UŽDAROJI AKCINĖ BENDROVĖ
VILNIAUS APŠVIETIMAS

ŠVIESTUVŲ TERITORIJOS IR
GATVĖS APŠVIETIMUI VIEŠOJO
PIRKIMO DALYVIAMS
(pirkimo ID 1099121)

2025 m. vasario 17 d., Nr. SD-250176

DĖL PIRKIMO DOKUMENTŲ PAAIŠKINIMO IR KOREKTŪROS KLAIDOS
IŠTAISYMO

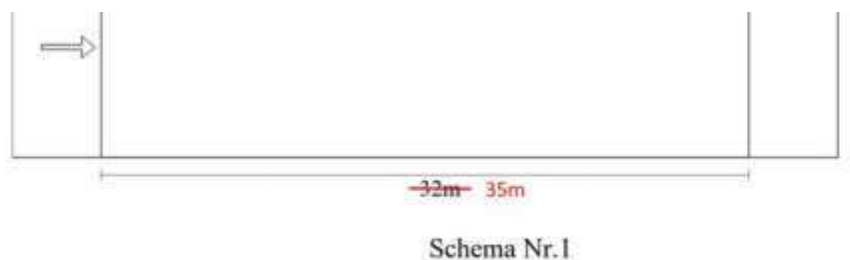
2. Perkantysis subjektas informuoja, kad Techninės specifikacijos (Sąlygų priedas Nr.1.2) GATVĖS APŠVIETIMO ŠVIESTUVAMS, schemoje Nr.1 pastebėjo korektūros klaidą. Neteisingai atvaizduotas atstumas tarp stulpų:

Kadangi Techninės specifikacijos 3. punkto „Duomenys fotometrinių skaičiavimų projektui“ 3 lentelės 15. eilutėje „Atstumas tarp šviestuvo stulpų, m“ nurodytas teisingai - 35 m, o skaičiavimai atliekami vadovautis Techninės specifikacijos 3. punkto 3 lentelėje nurodytais dydžiais (ne nurodytais schemoje), perkantysis subjektas ištaiso korektūros klaidą ir prie pirkimo dokumentų prideda aktualios redakcijos dokumentą „priedas Nr.1.2_Techninė specifikacija_AKTUALI“.
